「対応の方針」の概要

「対応の方針」をとりまとめました

道路計画への反映(中央ジャンクションの例)

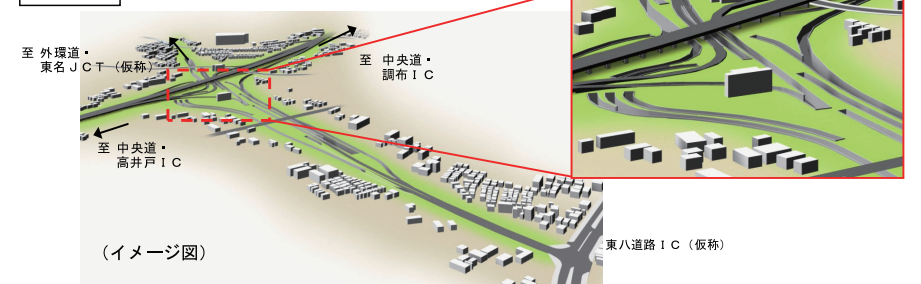
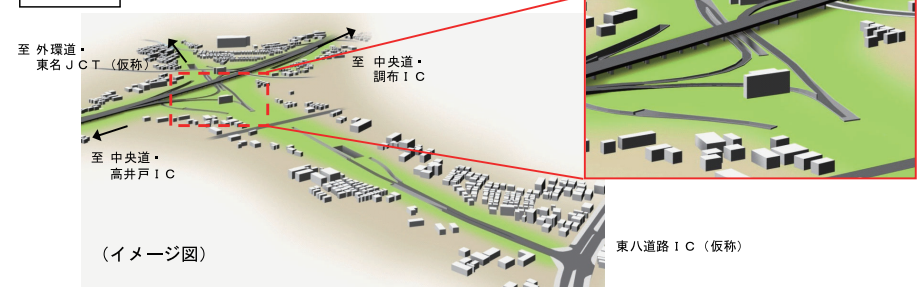
- 地域のみなさまの意見を基に、主に掘割構造であったランプ部について、可能な範囲で蓋かけ構造を採用することで、上部利用できるスペースを多くする検討を行いました。

- ランプ部を蓋かけ構造とすることにより、大気質、騒音などの環境への影響が低減され、緑化の範囲が増加することが期待されます。
